CCR-VIA -- COMITATO DI COORDINAMENTO REGIONALE PER LA VALUTAZIONE D'IMPATTO AMBIENTALE

Giudizio n° 3146 del 23/01/2020

Oggetto Coltivazione cava di ghiaia con ripristino ambientale a ritombamento totale.

Tipo procedimento VERIFICA DI ASSOGGETTABILITA' AMBIENTALE ai sensi dell'art. 20 del D.Lgs. N° 152/2006 e ss.mm.ii.

Pianta ubicazione dei piezometri

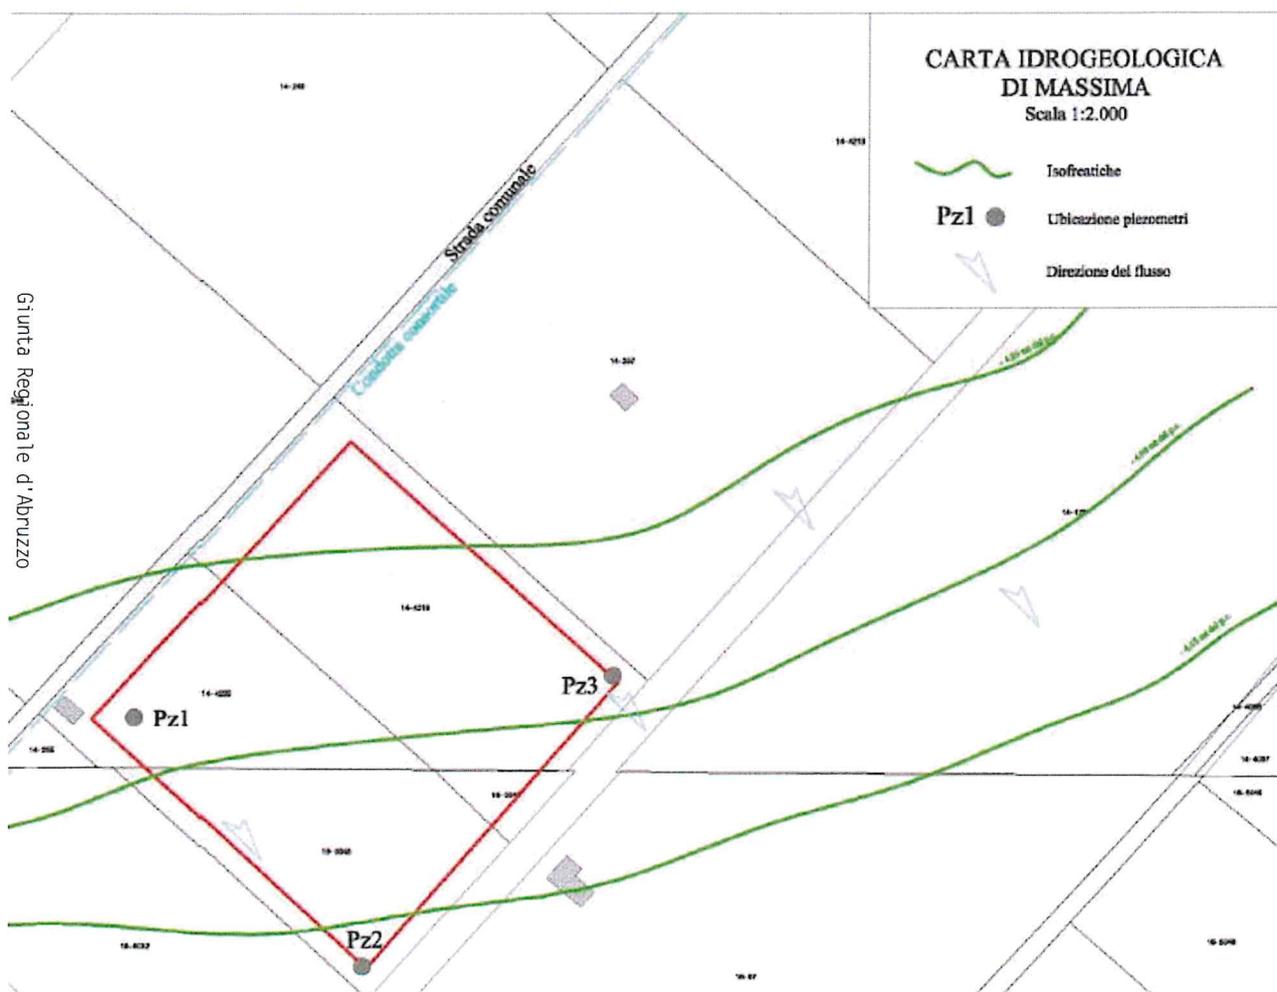
In risposta alla prima delle richieste di integrazioni, “*al fine di ottemperare a quanto prescritto al p.to 2 del precedente giudizio n. 3000 del 29/01/19, si ritiene necessaria la ricostruzione della superficie piezometrica con almeno n. 3 piezometri, il rilievo plano-altimetrico di dettaglio centimetrico degli stessi, effettuando letture a seguito dei periodi piovosi al fine di individuare la massima oscillazione della falda*”, la ditta ha presentato lo studio dal titolo *Installazione piezometri e letture piezometriche*”.

Tenuto conto delle modeste dimensioni dell'area di cava e delle caratteristiche geologiche del sito, che prevede una piana alluvionale costituita da ghiaie eterometriche dotate di elevata permeabilità, si ritiene sufficiente, ai fini della ricostruzione della superficie piezometrica, **l'installazione di ulteriori n.2 piezometri** ubicati agli estremi del lato valle dell'area di cava. Infatti, l'elevata permeabilità del bancone ghiaioso, determina una superficie essenzialmente planare della piezometrica, ben individuabile dai 3 Piezometri. Pertanto, si è provveduto all'installazione di tubi piezometrici mediante scavo fino ad una profondità maggiore della falda individuata

Piezometri	Profondità metri	Quota s.l.m. metri
T1	5.0	19.27
T2	5.5	19.25
T3	5.8	18.74

Le misurazioni piezometriche hanno avuto inizio a partire dall'Aprile 2018, fino a Settembre 2019 relativamente al piezometro T1. Dal giugno 2019 fino a Settembre 2019 è stato eseguito il monitoraggio in corrispondenza dei piezometri T2 e T3.

Si evidenzia che i risultati delle misurazioni sono caratterizzati da una elevata uniformità dei valori, ciò trova spiegazione nelle modeste dimensioni dell'area di cava e della spiccata permeabilità del bancone ghiaioso.
